VKM 23244

Boletim Técnico – Fevereiro de 2006

PSA 1.9 D (motores DW8) e PSA 2.0 HDi 8V (motores DW10)

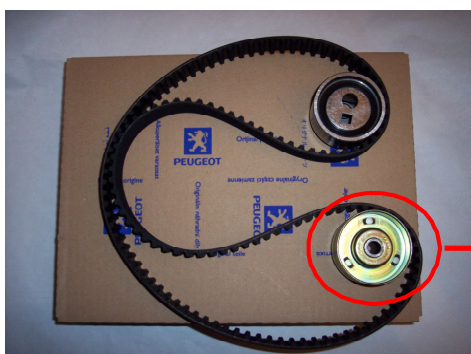
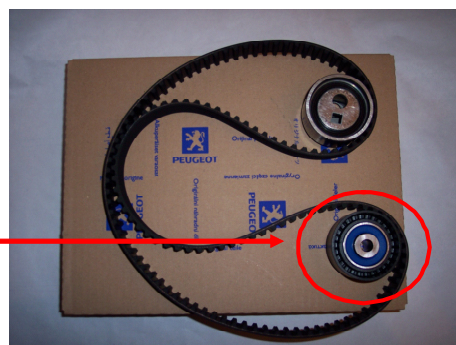
O kit VKM 23244 foi substituído pelo kit VKM 23246.

Uma vez que o novo design é idêntico ao da polia livre de distribuição incluída no kit VKM 23246, o VKM 23244 foi substituído pelo VKM 23246.

A PSA modificou recentemente o conteúdo dos kits de fábrica (OES) para os motores DW8 e DW10, tendo a polia livre de distribuição sofrido uma evolução no seu design.

O novo design da polia livre de distribuição conta agora com uma polia de plástico, enquanto a antiga era de metal.
